Objet : Notification de sécurité produit – Moniteurs fœtaux Avalon FM20/30

Notification de sécurité

Moniteurs fœtaux Philips Avalon FM20 et FM30

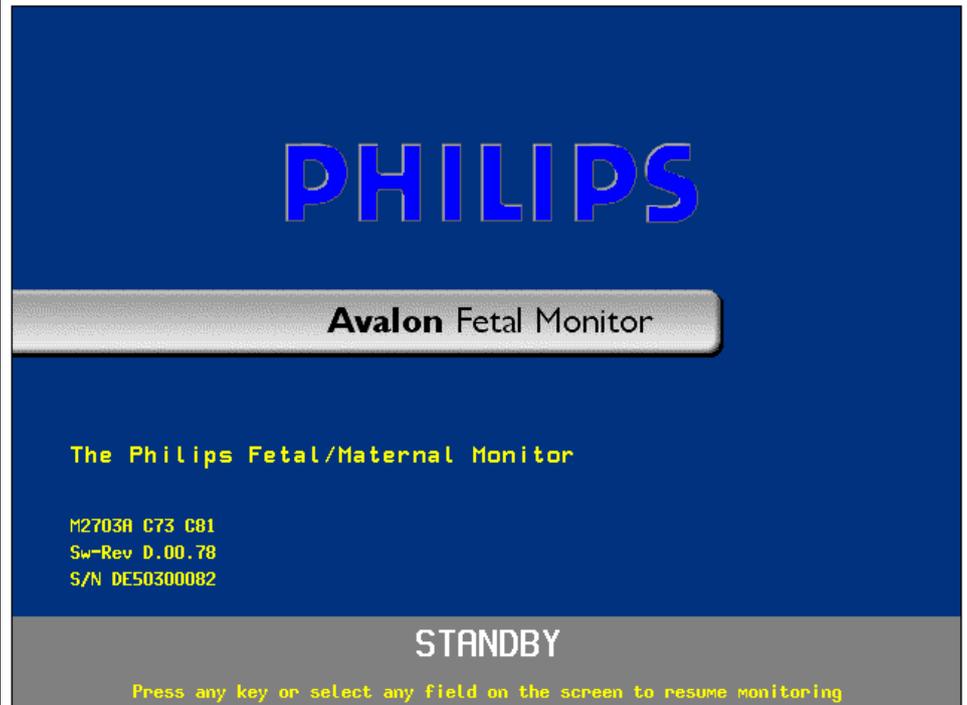
Systèmes concernés	Les moniteurs Avalon FM20-FM30 ayant des numéros de série compris entre DE53001002 et DE53107383 sont potentiellement équipés des révisions logicielles C ou D et donc susceptibles de présenter le problème décrit.
Description du problème	<p>Il se peut, dans des cas très précis, que les réglages des paramètres du type d'échelle papier et de la vitesse de l'enregistreur puissent revenir aux réglages d'usine, c'est-à-dire format « US » pour le type de papier et la vitesse de défilement à 3 cm/min. Cela pourrait avoir des conséquences en Europe où d'autres réglages sont habituellement utilisés.</p> <p>Ce problème survient lorsque la séquence de mise en route/redémarrage du moniteur fœtal est interrompue, par exemple si le moniteur est éteint - ou le cordon d'alimentation débranché avant la fin de la séquence de démarrage - puis immédiatement rallumé, c'est-à-dire dans les 60 secondes suivant l'interruption.</p> <p>Si le moniteur revient aux réglages usine par défaut, la vitesse de défilement du papier sera alors de 3 cm/min et sera imprimée dans l'en-tête de l'enregistrement papier.</p> <p>Si du papier d'enregistrement au format Europe est présent dans l'appareil, le message d'alarme technique ECHELLE PAPIER INC s'affichera sur l'écran du moniteur fœtal et apparaîtra également sur les impressions papier, au plus tard sur la troisième page. En outre, l'icône de l'enregistreur affiche un point d'interrogation « ? » de ce type : </p>

Nous vous demandons donc, jusqu'à ce que nous ayons installé le correctif logiciel sur votre moniteur, de vérifier que l'échelle du papier et sa vitesse de défilement soit bien celles auxquelles vous vous attendiez en initiant la surveillance du patient.
